OCXO 输出分路设计

CLOCK 项目 · OCXO 输出分路设计

需求是把 U6 (OCXO-10M) 的 10 MHz 输出分成两路：一路送 U1 (LMK5B12204) 的 XO 输入，另一路引到 SMA 座供出厂校准时接频率计。本文分析该不该用有源缓冲、LMK1C1102 是否胜任，并给出推荐电路。

图 1 主路径直通、校准口经 R34 旁路取样

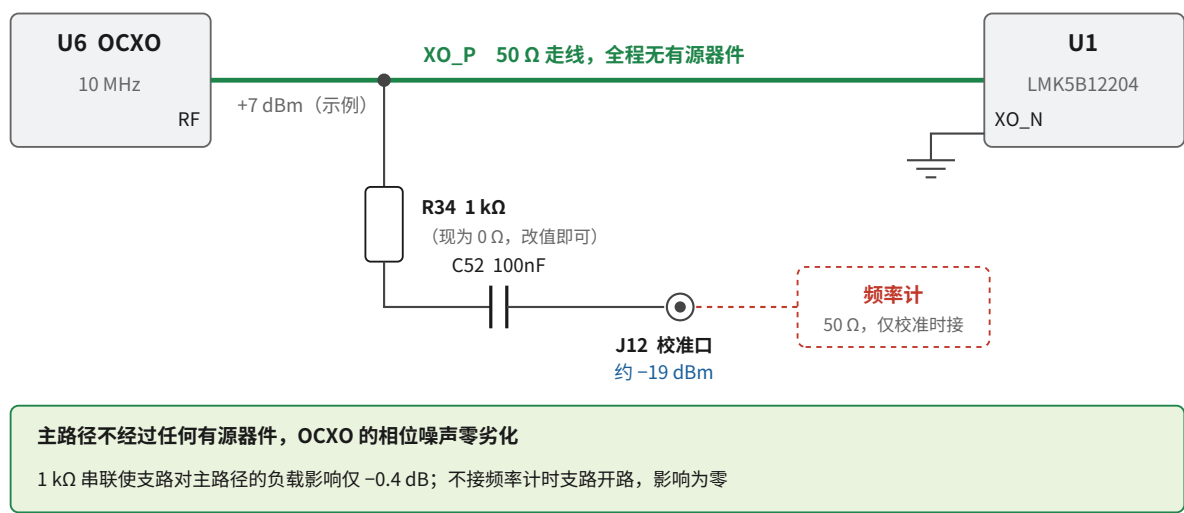
二、推荐高阻取样。 主路径保持直通不动，校准口通过一只串联电阻旁路取出。**板上现有的 R34 (0 Ω ，一端接 XO_P、另一端悬空) 正好就在这个位置**，把它改成 1 k Ω ，再补一只耦合电容和一个 SMA 座即可。

主路径从 OCXO 到 LMK5B12204 完全保持现状，不增加任何串联元件，因此相噪劣化为零。校准支路从 XO_P 上以一只 1 k Ω 电阻旁路引出，经耦合电容送到 SMA。

取样电阻的选值。 频率计输入阻抗为 50 Ω ，与 R34 构成分压。阻值越大对主路径影响越小，但校准口电平也越低：

通用频率计的输入灵敏度大多在 -25 dBm 或 20 mV rms 上下，1 k Ω 给出的 -19.4 dBm（约 24 mV rms）够用但余量不大。**如果你的 OCXO 输出功率低于 +7 dBm，或频率计灵敏度较差，就往下选 470 Ω ——多付 0.4 dB 的主路径插损，换来 6 dB 的校准口电平，这笔交易通常是划算的。三个档位对主路径的影响都在 1.5 dB 以内，而且是纯电阻性衰减，不引入任何噪声。**

不接频率计时会怎样。 SMA 空载时，从主路径看过去是 1 k Ω 串联一个开路，等效开路，对主路径的影响严格为零。这是高阻取样相对功分器的一个额外好处：**平时不接线，主路径就完全不受干扰，不需要为空置端口配 50 Ω 端接帽。**

位号	值	说明
R34	1 k Ω ，0402/0603， $\pm 1\%$	板上已有此位，当前值为 0 Ω ，改值即可
C52	100 nF，C0G/NP0	隔直，避免频率计输入的直流通路影响 OCXO
J12	SMA 座	校准口，与板上其它 Conn_Coaxial 同型号
